**RAPPORT DE L'INSPECTION  
DES INSTALLATIONS CLASSÉES**

**Article R 181-46 du code de l'environnement  
Modification notable d'une installation classée  
soumise à autorisation**

Société « CRISTAL UNION » à SILLERY

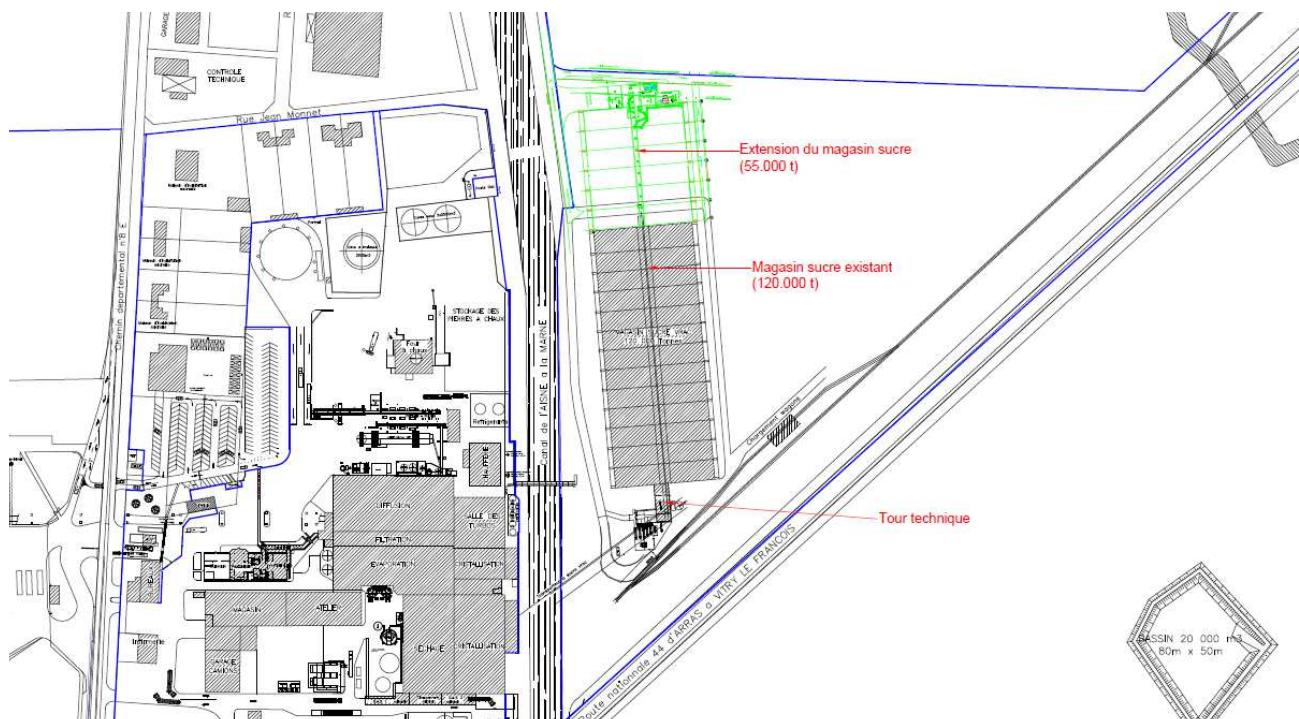
Les surfaces soufflables sont localisées en partie haute de la toiture de part et d'autre du faîte sur la totalité de la longueur du magasin et sur une largeur de 3,25 m.

La solution retenue consiste à mettre en place des poutres en sapin sur lesquelles sont ancrées les surfaces soufflables par des vis de différentes tailles. Le nombre de fixations et la profondeur des ancrages de celles-ci sont calculées pour obtenir l'arrachement d'une portion de la toiture pour une pression de 60 mbar. Un câble en acier inoxydable permet de retenir les surfaces soufflables afin d'éviter leur projection.

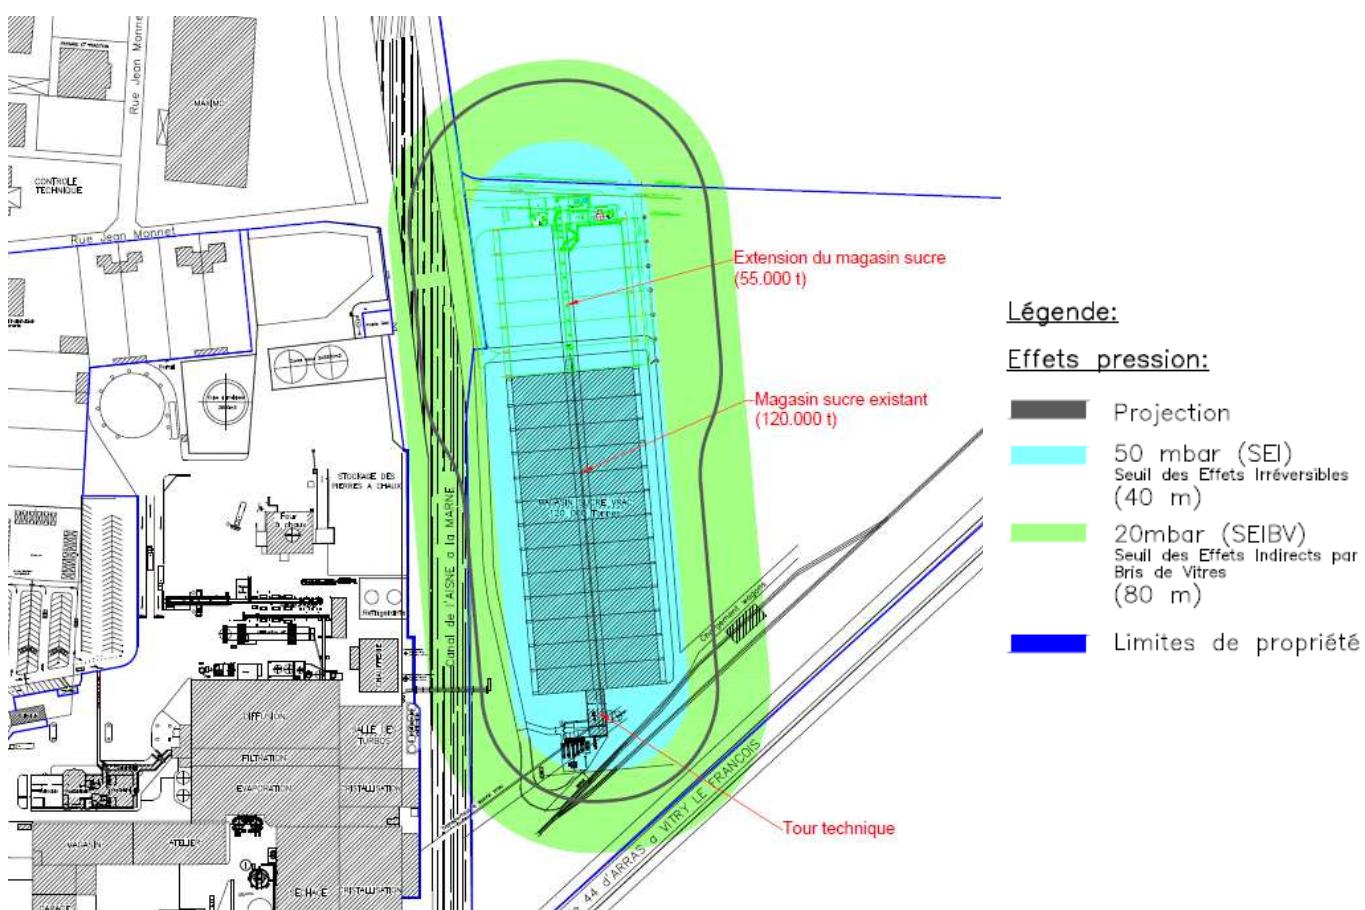
La mise en place de surfaces soufflables sur le silo existant permet de réduire considérablement les zones d'effets d'explosion initiales du silo et évite la projection de débris sur la route départementale D944. En effet, les distances d'effets relatives respectivement au seuil des 50 et 20 mbar passent de 215 à 40 m et 430 à 80m. La zone relative au seuil des effets irréversibles (50 mbar) dans le cas de l'explosion du silo existant resterait contenue dans le périmètre de l'installation.

La zone correspondant au seuil des effets irréversibles (50 mbar) dans le cas d'une explosion de l'extension sort légèrement des limites de propriété au niveau de la voie d'accès et la zone correspondant au seuil des effets indirects par bris de vitres (20 mbar) atteint le canal de la Marne à l'Aisne et le chemin de halage au sud.
